Demande de permis de construire pour la construction d'une centrale solaire photovoltaïque au sol

Réponse à l'avis de la Mission Régionale de l'Autorité Environnementale

Centrale solaire photovoltaïque au sol, commune de Spay

Le présent mémoire répond aux commentaires formulés par la Mission de l'Autorité Environnementale (MRAe) dans son avis du 30 août 2023. Dans ce document, les commentaires et demandes de la MRAe sont insérés dans des rectangles noirs.

Carte 1 : Plan d’implantation et localisation du secteur planté sur la parcelle ZD18

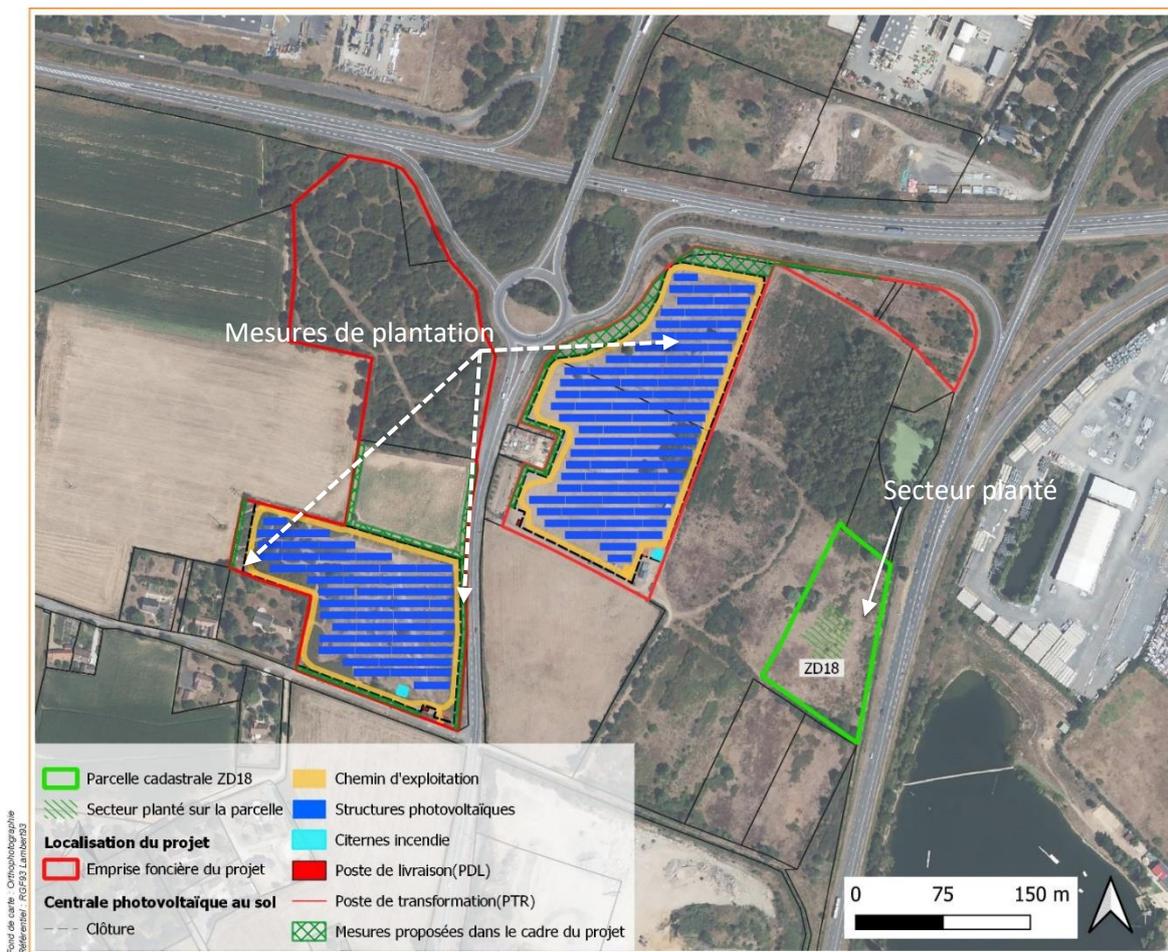
– La MRAe s’interroge sur l’existence d’un jeune boisement récemment planté au centre du secteur ouest et appelle l’attention du porteur de projet sur la nécessité de s’assurer que le projet ne porte pas atteinte à des mesures compensatoires prévues par ailleurs dans le cadre d’un autre projet.

Le boisement auquel la MRAe fait référence semble être celui situé sur la parcelle ZD18, au centre du secteur est, et non pas du secteur ouest. Cette zone, identifiée en page 65 de l’étude d’impact, fait partie d’une friche à séneçon et chardon, dans un contexte perturbé d’anciennes plantations. Elle est située à proximité de la route D323, à environ 150 m à l’est des installations photovoltaïques les plus proches.

La parcelle ZD18 ne fait pas partie de l’emprise foncière du projet photovoltaïque, comme le montre la carte qui suit (zonage rouge sur la cartographie). Le dossier d’étude d’impact ne prévoit pas, par ailleurs, que cette zone fasse l’objet de quelques mesures environnementale, paysagère ou d’autre nature.

Une distance d’environ 140 m sépare la limite de l’emprise foncière du projet photovoltaïque et la zone plantée qui fait l’objet de la question de la MRAe.

Carte 3 : Plan d'implantation p172 de l'étude d'impact présentant une erreur cartographique

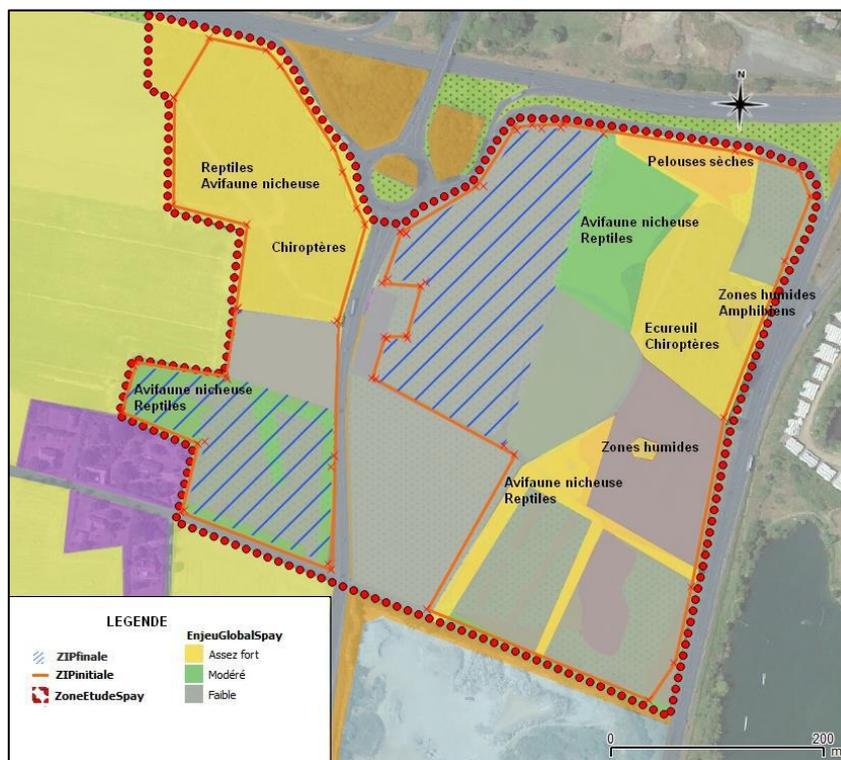
– le plan d’implantation du projet proposé en page 172 de l’étude d’impact comporte dans son périmètre la parcelle cultivée pourtant exclue de celui-ci dans l’étude des variantes.

La cartographie de la page 172 à laquelle fait référence la MRAe, présente le plan d’implantation sur fond de zones à enjeux pour le milieu naturel. La MRAe fait remarquer que l’implantation des tables photovoltaïques concerne une parcelle, la ZC10, qui a pourtant été exclue du projet, de façon à s’assurer de la préservation l’activité agricole actuellement en place.

La carte de la page 172 présente une **erreur cartographique, ne remettant pas en cause l'analyse des zones à enjeux réalisée au sein de l'étude d'impact**. IEL Exploitation 17 confirme que **la parcelle ZC10 ne fait pas partie des parcelles recevant les installations photovoltaïques**. La carte qui suit correspond à la carte 49 de la page 172 de l'étude d'impact, corrigée.

Carte 5 : Extrait de la page 152 de l'étude d'impact

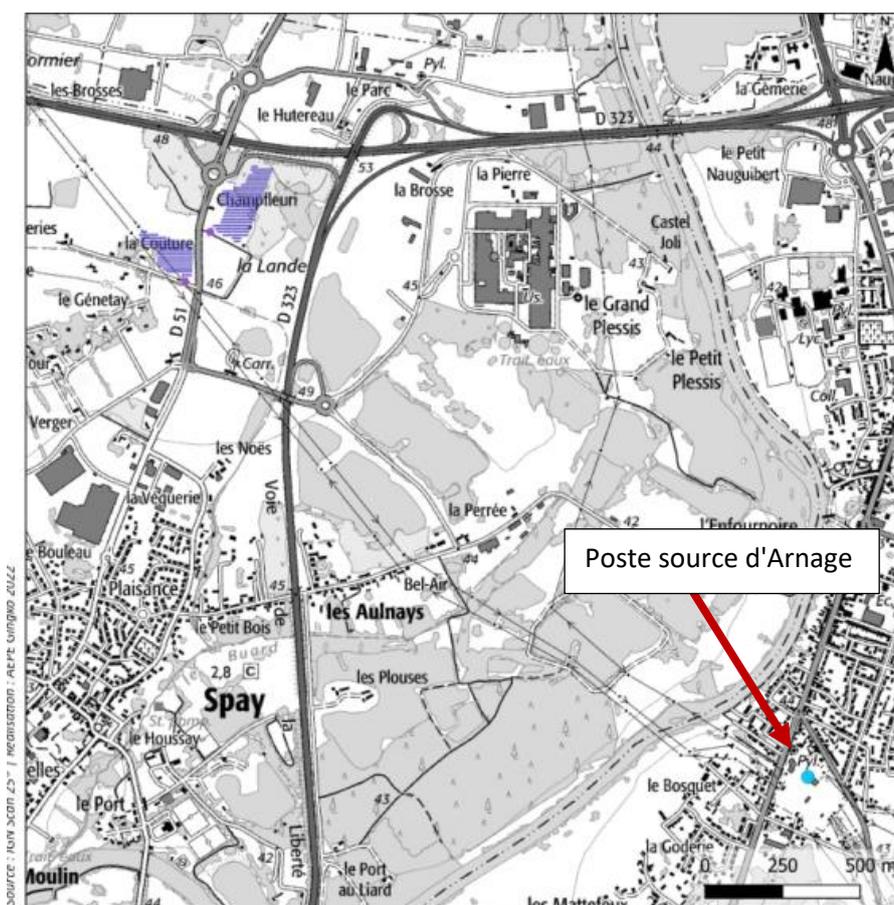
– La thématique du raccordement, comme pour la plupart des projets photovoltaïques sur lesquels la MRAe s'exprime, appelle à être éclaircie, le tracé envisagé et la capacité de ce poste précisés.

Le raccordement du poste de livraison au poste source est de la responsabilité du gestionnaire du réseau public de transport d'électricité. L'étude d'impact précise à la page 152 que le raccordement pressenti se fera avec le poste de Arnage. Il s'agit du poste le plus proche avec un éloignement d'environ 2,5 km au sud-est du projet. La carte qui suit présente la localisation du projet photovoltaïque et du poste source. Le raccordement dont le tracé est visible sur la carte 6 présente une distance de 5,5 km.

Carte 9 : Localisation des couples d'oiseaux patrimoniaux

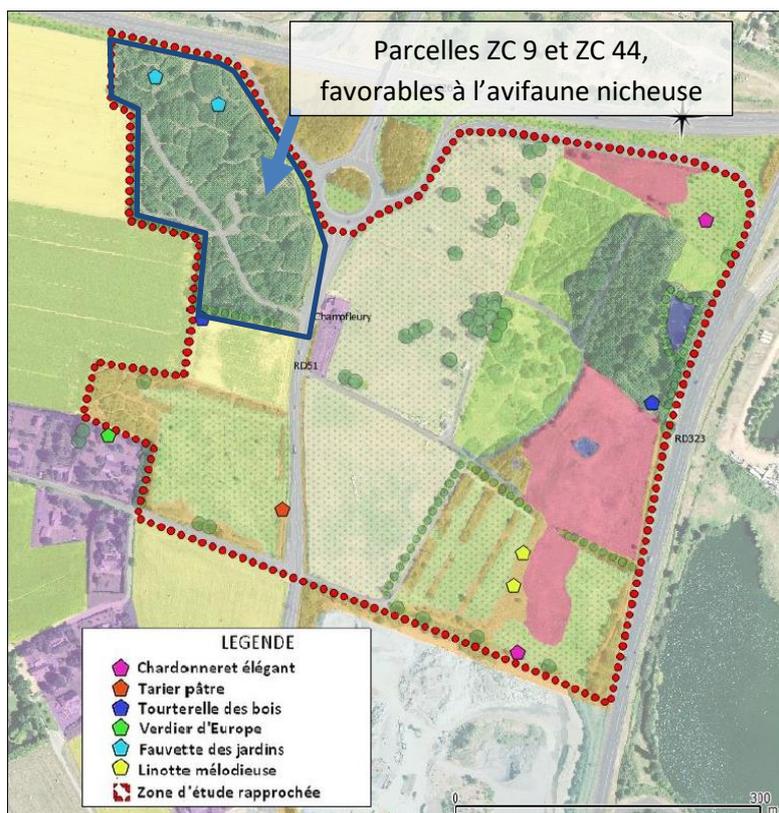
La création d'espaces favorables à ces taxons suite à la destruction de leur habitat initial ne peut pas être qualifiée de mesure de réduction, mais bien de **mesure de compensation**. Aussi, la conclusion du dossier tendant à ne proposer aucune mesure compensatoire est à réinterroger. Ces mesures méritent par ailleurs d'être garanties sur le temps long : leur implantation au sein de la ZIP semble assurer cette pérennité dès lors que le porteur de projet dispose de la maîtrise foncière de l'ensemble du site.

La MRAe relève que le dossier conclut à l'absence de besoin de solliciter une dérogation au titre des espèces protégées. Compte tenu de ce qui précède, il n'apparaît pas démontré que la démarche d'évitement et de réduction des impacts respecte l'interdiction de déplacement, perturbation intentionnelle ou destruction d'espèces protégées ou de leurs habitats.

Concernant l'avifaune, la carte qui suit, issue de la page 78 de l'étude d'impact, montre qu'un unique couple d'oiseaux patrimoniaux (couple de Tariers pâtre) a été observé nidifiant sur cette parcelle lors des inventaires. Compte tenu des milieux similaires présents aux alentours, les oiseaux nicheurs devraient pouvoir trouver d'autres zones de nidification sans difficulté, notamment sur les parcelles ZC9 et ZC44 située à proximité immédiate. Ces parcelles conserveront l'intégralité de leurs fonctionnalités pour les espèces d'avifaune nicheuses inventoriées sur la zone d'implantation potentielle, au sein de landes et de fourrés. De plus, aucun déplacement d'espèce protégée de l'avifaune n'est envisagé, les travaux de débroussaillage étant prévus à des périodes non propices à la reproduction des espèces nicheuses concernées. De nouveau, **il apparaît que ce projet ne nécessite pas de solliciter de dérogation au titre des espèces protégées concernant les population d'oiseaux nicheurs.**
